Bijlage 4 g Straalpaden, Ministerie van IL&T, LvNL

RE: LvnL toets Windpark IJmond - locatie Spuisluis

onderwerp:
Advies nieuwe opstellingsvariant
Windpark IJmond – locatie
Spuisluis

Plangebied. Het betreft een plangebied ten noorden van de plaats IJmuiden, gelegen aan het Noordzee kanaal bij de sluizen(Spuisluis). Bijgevoegd de windturbines 1 t/m 8 van windpark IJmond.

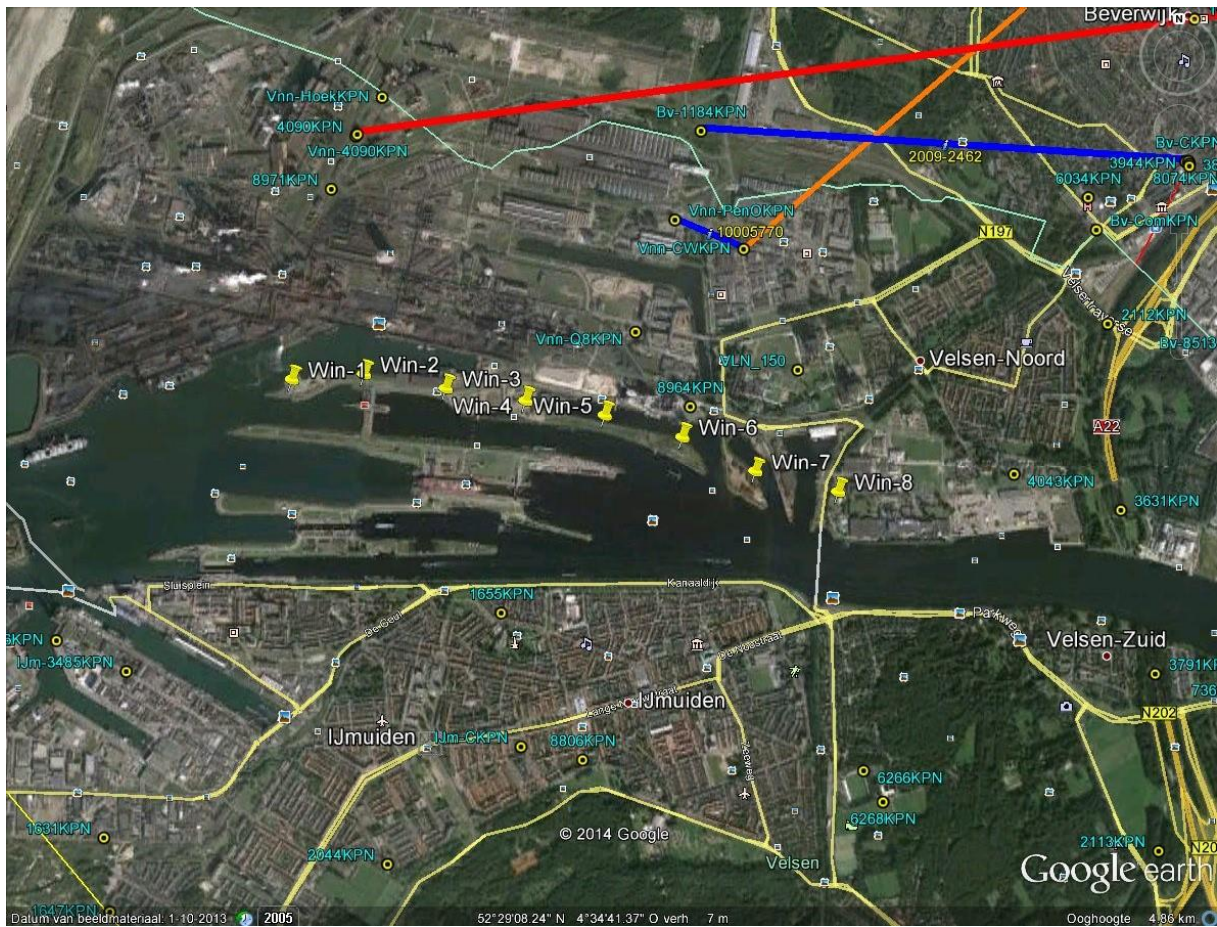
Jacob,
Hierbij het resultaat, zie ook de bijlage.
"De straalverbindingen lopen niet door het plangebied, waardoor we geen problemen verwachten. Van onze kant geen opmerkingen. HN document bijgevoegd".

De straalverbindingen lopen niet door het plangebied, waardoor we geen problemen verwachten.

Van onze kant geen opmerkingen.
